INFORME TÉCNICO DE FISCALIZACIÓN AMBIENTAL

**MEDIDAS URGENTES Y TRANSITORIAS
MP-043-2021**

**MINERA METÁLICA MANTOS BLANCOS (TITULAR MANTOS COOPER)
DFZ-2022-1932-II-MP**

SEPTIEMBRE 2022

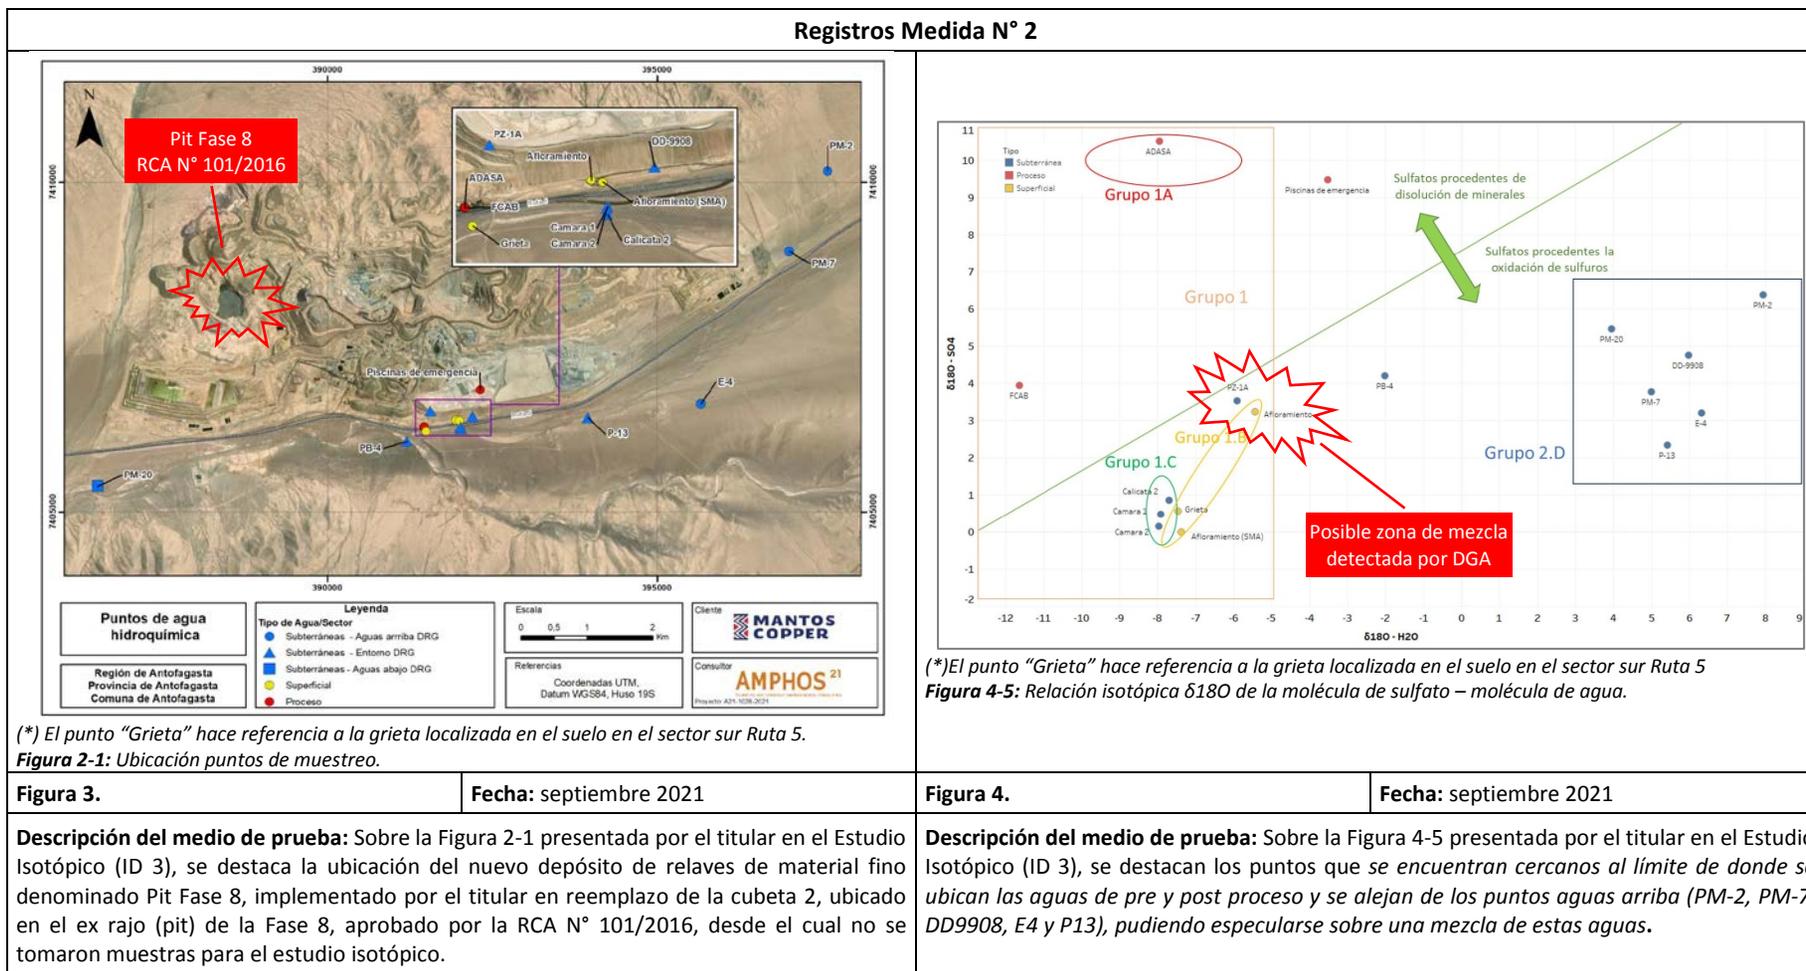
Medida N° 2		
Medida asociada	Hecho constatado	Conformidad técnica de la medida
	<p>En este mismo pronunciamiento, la DGA Antofagasta, realizó las siguientes observaciones al Informe Isotópico en análisis (ID 3):</p> <ul style="list-style-type: none"> i. No fue posible reproducir el gráfico de los isótopos del agua indicado en la Figura 4-2, en particular no fue posible reproducir la línea de tendencia del Grupo 2 y su ecuación. Esto puede relacionarse con los rangos de 2H y 18O mencionados en la caracterización de estos grupos los cuales no lograron coincidencia una vez que este Servicio intentó agruparlos. ii. Se identificaron además 2 puntos que no aparecen en la Figura 4-2 pero sí en el Anexo IV base de datos Isótopos (KP-DH10-40 y CB-8). iii. La Figura 4-4 no muestra los puntos FCAB y E3 considerados en el Anexo IV base de datos Isótopos. iv. La Figura 4-5 no muestra el punto E3 considerado en el Anexo IV base de datos Isótopos.

Figura 6.

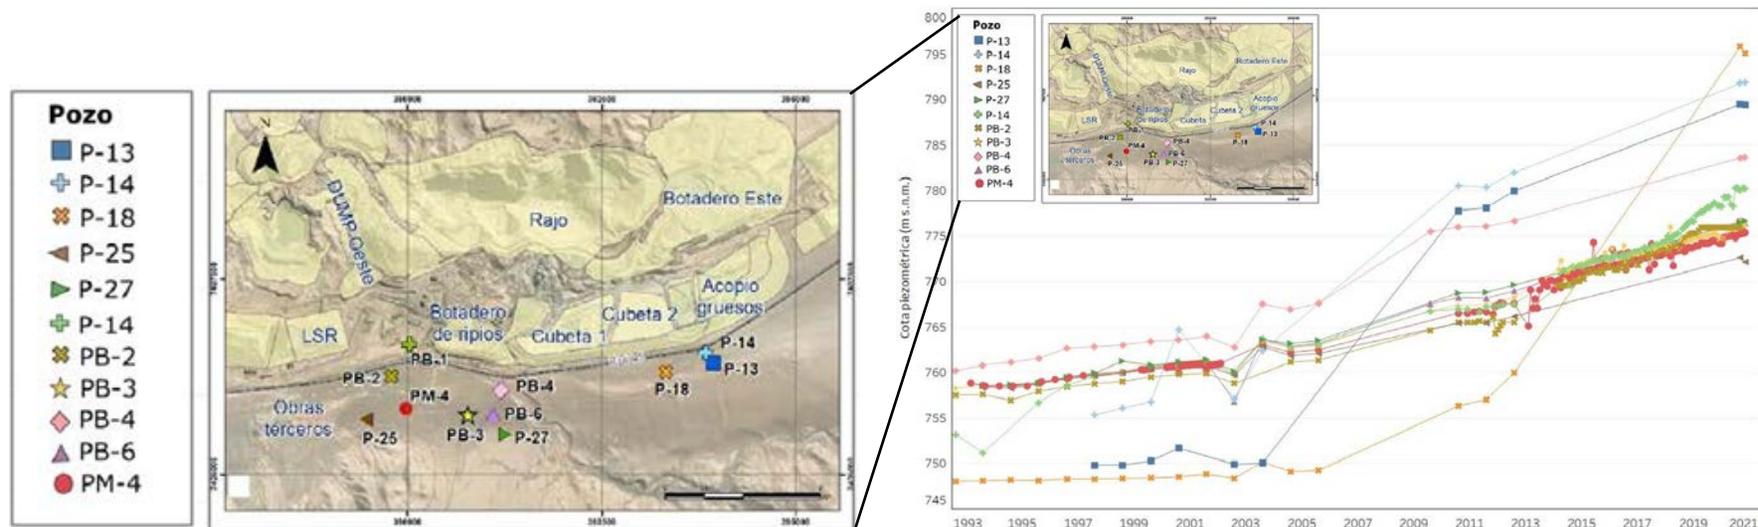
Medida N° 3		
Medida asociada	Hecho constatado	Conformidad técnica de la medida
	<p>DUMP Oeste y al oeste del Botadero de Ripios que a su vez esta al oeste de la Cubeta 1 (Figura 6 del presente informe).</p> <p>2. Sector denominado “aguas abajo de depósito de relaves” (Figura 3-20 o Figura 7 del presente informe): entre 1995 y 2002 el nivel freático en los pozos P-29, PM-6 y PM-5 presentó un aumento “máximo de 14,5 m en 4 años.”¹⁷, las cuales, el consultor, atribuye a las instalaciones de la “Planta San Ignacio” ubicadas hacia el sur de la autopista, a la altura del DUMP Mercedes y hacia el este del pozo PM-6 de Mantos Blancos (Figura 5).</p> <p>Al respecto, al observar la Figura 7 del presente informe y de la revisión de los datos de nivel presentados por el titular en planilla Excel denominada “Anexo II Base de datos Niveles.xlsx”¹⁸ (ver Anexo 13.b), se constata que el nivel freático en dichos pozos comenzó a subir en el año 1995 y mantuvo su tendencia hasta 1998 para el pozo P-29 y hasta 2004 en los pozos PM-5 y PM-6, para comenzar desde ese años hasta la fecha un descenso sostenido de sus niveles.</p> <p>Por otra parte, el pozo PM-20, ubicado 1,5 km al Oeste de la Planta San Ignacio, y al Sur Oeste de</p>

Figura 7.

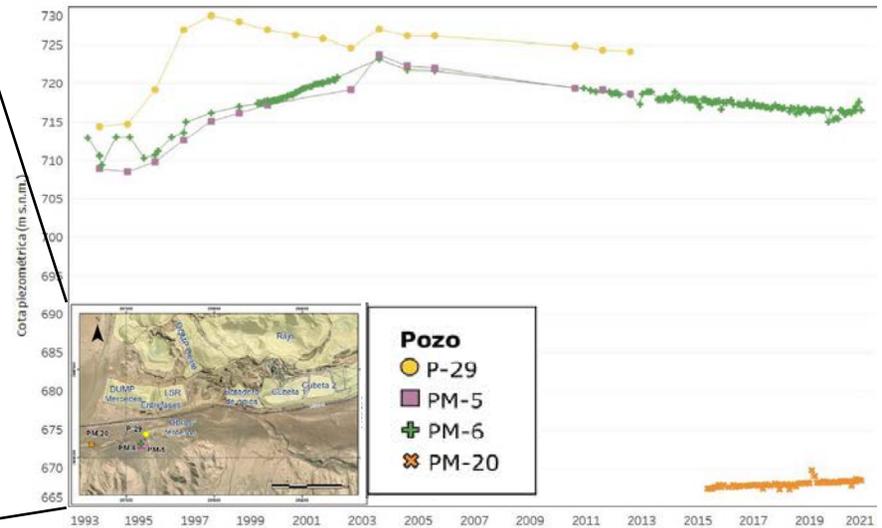
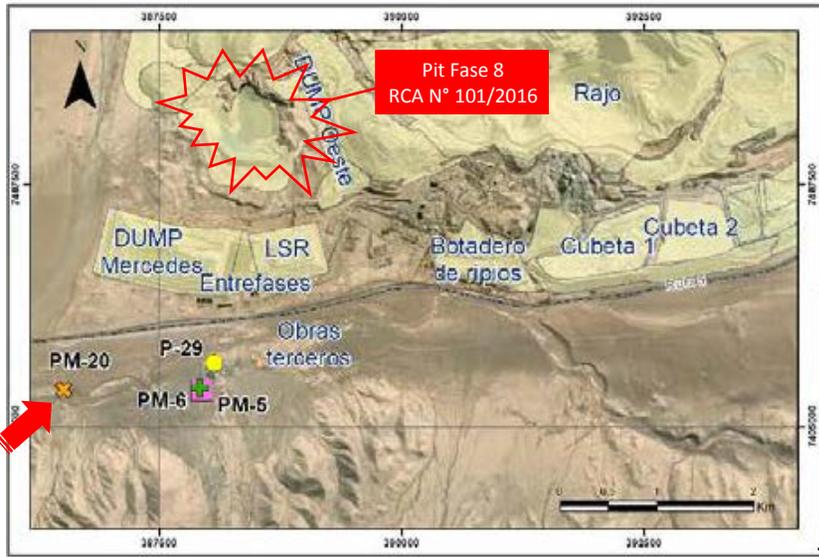
Descripción del medio de prueba: Figura 3-20 del informe denominado “Modelo Hidrogeológico Conceptual y Numérico, Análisis de Barrera Hidráulica”, realizado por la consultora Amphos 21 Consulting Chile Ltda. (ID 4). Se destacan la ubicación del depósito de relaves denominado Pit Fase 8, ubicado al norte de los pozos analizados y el pozo PM-20. Pese a ello esta unidad no fue considerada en el modelo hidrogeológico.

Figura 8.

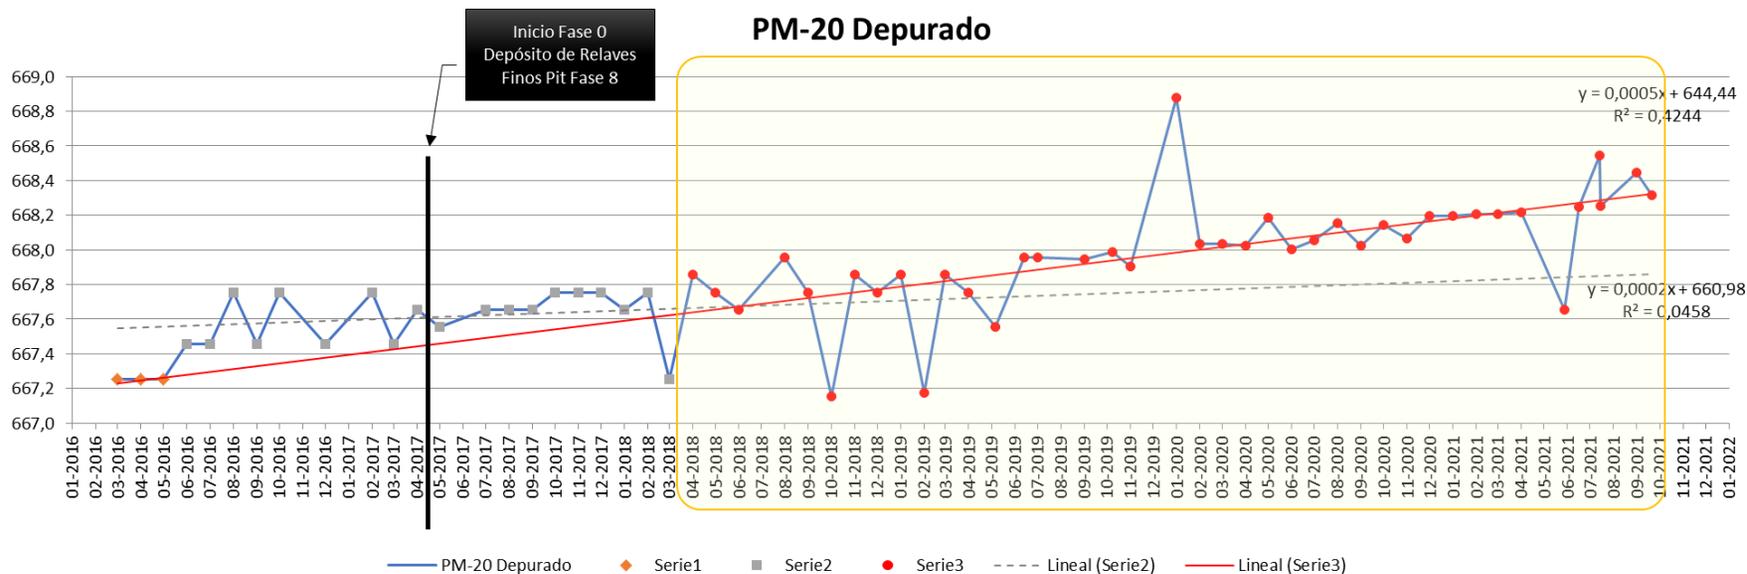
Descripción del medio de prueba: Evolución de los niveles del Pozo PM-20 (Figura 7), construido con los datos contenidos en el Anexo II Base de datos Niveles.xlsx, presentado por el titular en la carpeta “Anexos_MNC_SMA_v0.zip” del informe denominado “Modelo Hidrogeológico Conceptual y Numérico, Análisis de Barrera Hidráulica” (ID 4), en el Anexo 13.b del presente informe se adjunta la depuración de datos realizada.

En el grafico es posible observar 3 series temporales: **Serie1:** considera los 3 primeros meses de medición del pozo en los cuales el nivel freático permaneció sin variación en 667,3 m. **Serie2:** se observa un alza inicial respecto de la Serie1 de 0,2 m, luego de ello el comportamiento de los niveles es un tanto errático pero siempre por debajo de los 667,8 m con un ángulo de inclinación de la línea de tendencia de 0,01°. **Serie3:** destacada en rectángulo amarillo, se observa que los niveles si bien continúan siendo zigzagueantes, muestran una clara tendencia al alza alcanzando en el último muestreo 668,3 m de altura, y un ángulo de inclinación de la línea de tendencia de 0,03°. Para el total del periodo analizado, las alzas de nivel antes descritas, se traduce en un ascenso total de 1,06 m desde el inicio del monitoreo.

Figura 9.

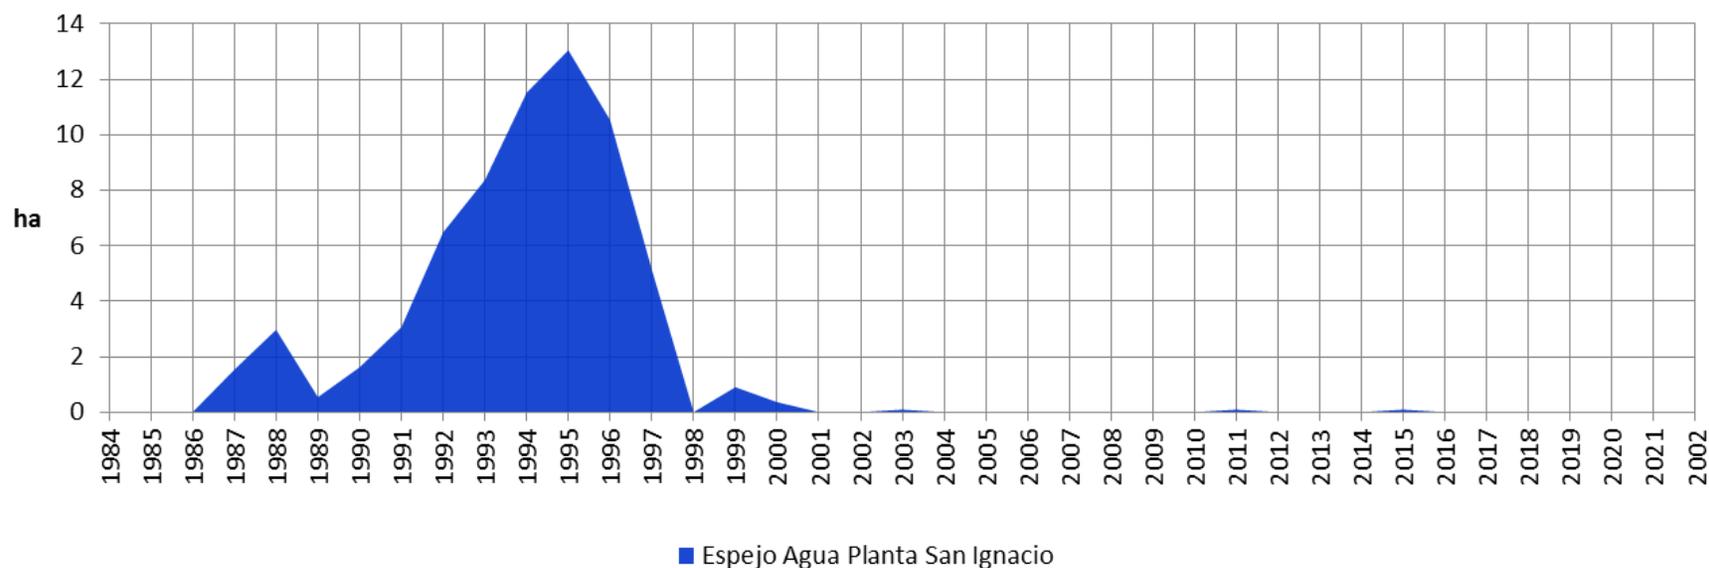
Medida N° 3		
Medida asociada	Hecho constatado	Conformidad técnica de la medida
	<p><i>hectáreas. Luego, la magnitud de la superficie de espejos de agua disminuye hasta alcanzar valores mínimos iguales o cercanos a cero desde el año 2001 hasta la actualidad”²²</i> (énfasis agregado), ver Figura 9. El procedimiento utilizado se describe en detalle en el Numeral 3.3. del Reporte Técnico “Análisis Satelital Multitemporal de Espejo de Aguas y Humedad en Planta San Ignacio. Región de Antofagasta” elaborado por el Equipo de Geoinformación de la Oficina de Inteligencia Ambiental - División de Seguimiento e Información Ambiental de la SMA, adjunto al presente informe en el Anexo 14.</p> <p>En conclusión, para ambos grupos de pozos analizados, es posible inferir la posibilidad de aportes antrópicos desde otras instalaciones de la faena, adicionales a las ya identificadas, situación que no fue considerada.</p> <p>Finalmente, respecto de la implementación de la Barrera Hidráulica, el estudio concluyó, tras la simulación de 4 configuraciones distintas, que <i>todos los escenarios son idóneos técnicamente para cumplir con un funcionamiento de barrera hidráulica [...]”</i>.</p>

Figura 10.

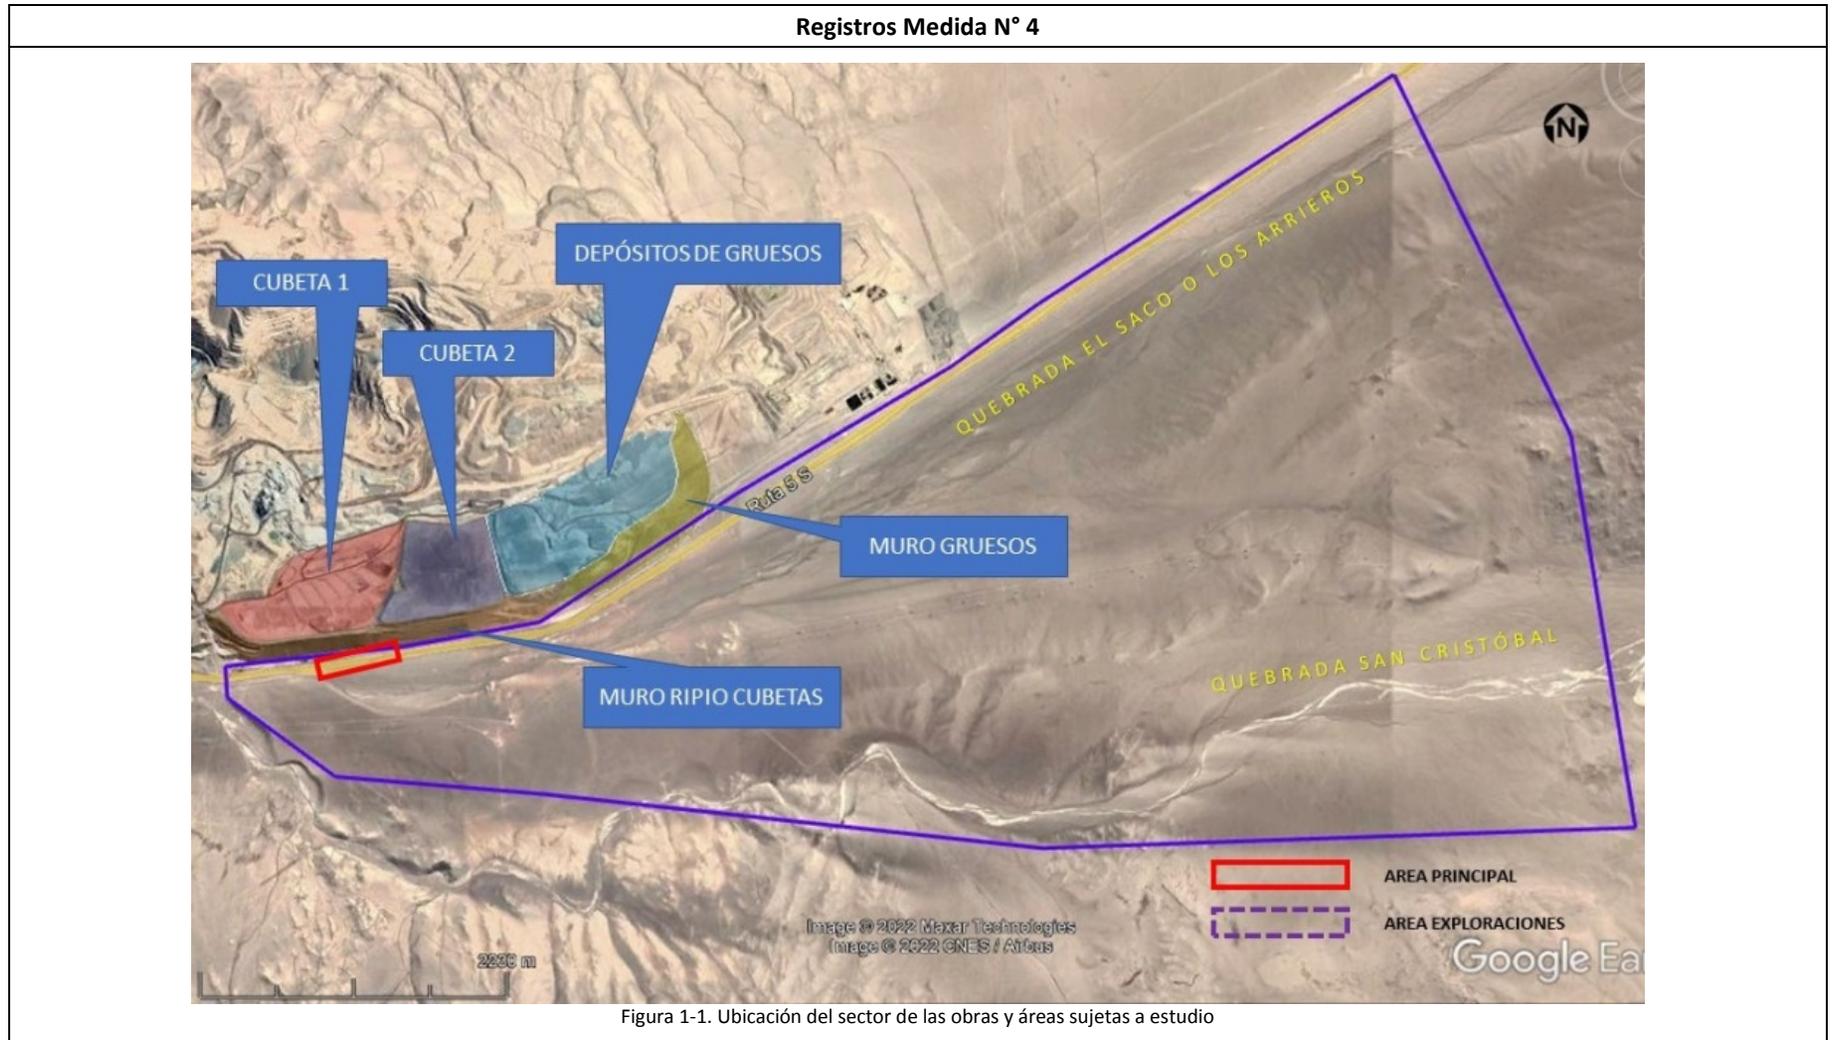
Medida N° 4		
Medida asociada	Hecho constatado	Conformidad técnica de la medida
	<p>casi el 90% de la mineralogía de las muestras de la quebrada Los Arrieros (ver Figura 10 del presente informe) está compuesta por anhidrita, halita y yeso. La halita es de alta solubilidad en agua, en tanto que el yeso y la anhidrita presentan una moderada a baja solubilidad. Sin embargo, el yeso mineralógicamente es una anhidrita hidratada, donde <u>la anhidrita, en su transformación a yeso, aumenta su volumen debido a la absorción de agua.</u> Por otro lado, la halita (NaCl – sal común) es un cloruro de sodio que, por su contenido de sal, hace bajar drásticamente el índice de plasticidad de los suelos, volviéndolos no plásticos, lo que ratifica lo señalado anteriormente por los índices de plasticidad. Cabe señalar, que el <u>ion sodio al hidratarse produce cambios estructurales en las partículas del suelo ya que aumenta siete veces su volumen.</u></p> <p>II. Factores Concomitantes: Niveles de agua cercanos a la superficie, ubicado justo en el sector donde se producen los agrietamientos y deformaciones.</p> <p>Concluyendo entonces que: <i>“los agrietamientos y deformaciones del terreno son principalmente generados por las <u>características mineralógicas presentes en este tipo de suelo, las que reaccionan a consecuencia de la presencia de agua.</u>”</i></p>
